Lors de sa réunion du 26/10/23, le Bureau de la CLE du SAGE Blavet a étudié le dossier de Projet industriel de recyclage et de valorisation énergétique de déchets sur le site SUEZ de Gueltas .

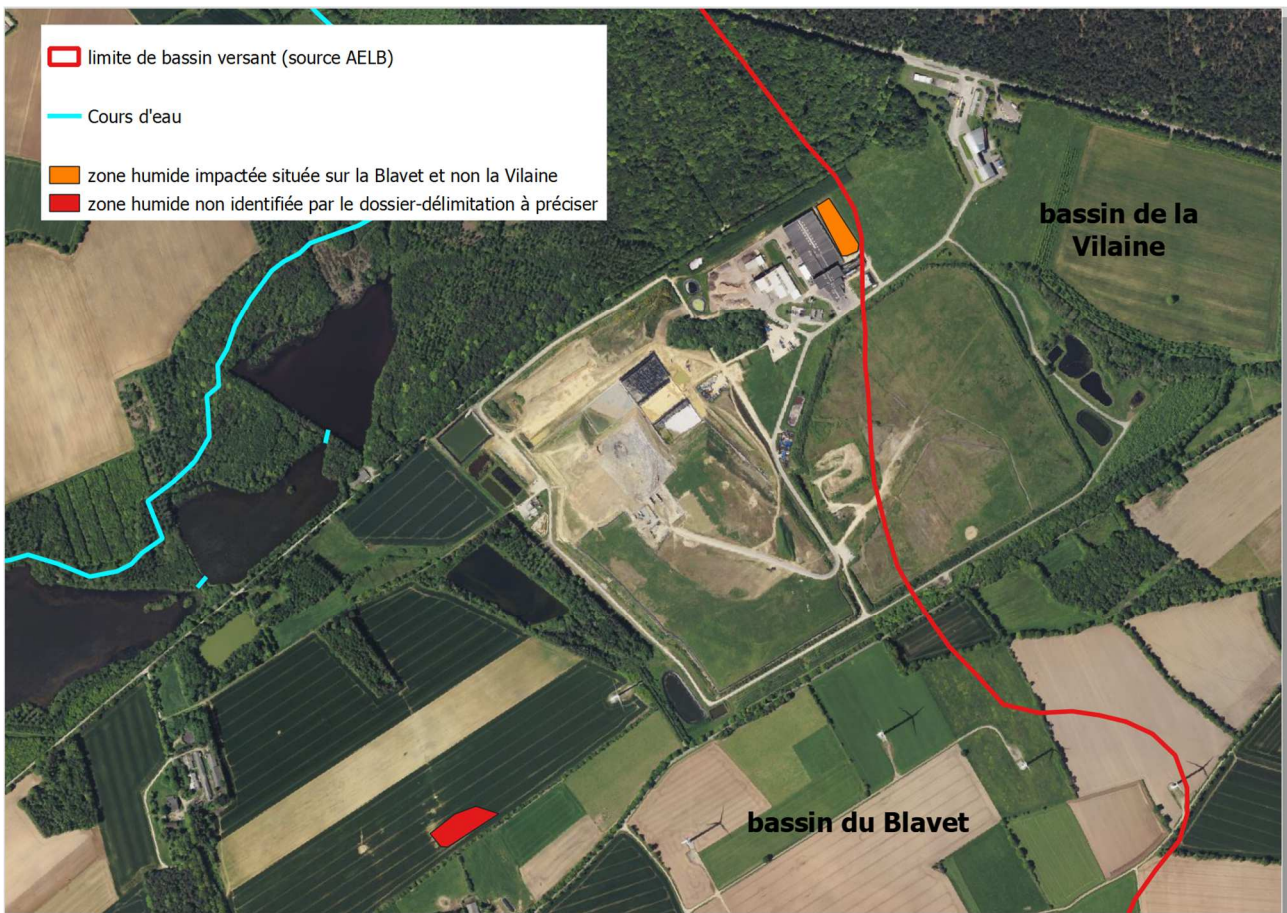
- il a été mis en évidence que :
  - o Une partie des zones humides impactées par les installations du pôle Valorisation & Préparation Matière se situent sur le bassin versant du Blavet et non de la Vilaine comme l'indique le dossier (cf. carte ci-dessous).
  - o Des sondages tarière ont montré l'existence, dans l'emprise du projet de stockage, d'une petite zone humide non identifiée par le dossier. Sa délimitation exacte reste à préciser. (cf. carte-ci-dessous).
- Le Bureau de la CLE estime que la création de la zone de stockage et du drainage qui va être mis en place est susceptible d'avoir des impacts indirects sur les zones humides périphériques au projet.
- Le Bureau de la CLE estime que la mesure compensatoire zones humide proposée sur le bassin versant du Blavet ne présente pas d'intérêt.

1- que l'impact sur les zones humides soit précisé (impact direct au niveau de l'emprise de la zone de stockage de déchet + impact indirect sur les zones humides voisines du fait du détournement de la circulation des eaux souterraines et du rabattement de nappe) et que des mesures compensatoires adaptées soient retenues. Concernant la mise en œuvre de mesures compensatoires, les services du SAGE disposent d'éléments de connaissance sur des sites à potentiel de restauration sur le bassin de la Belle-Chère.
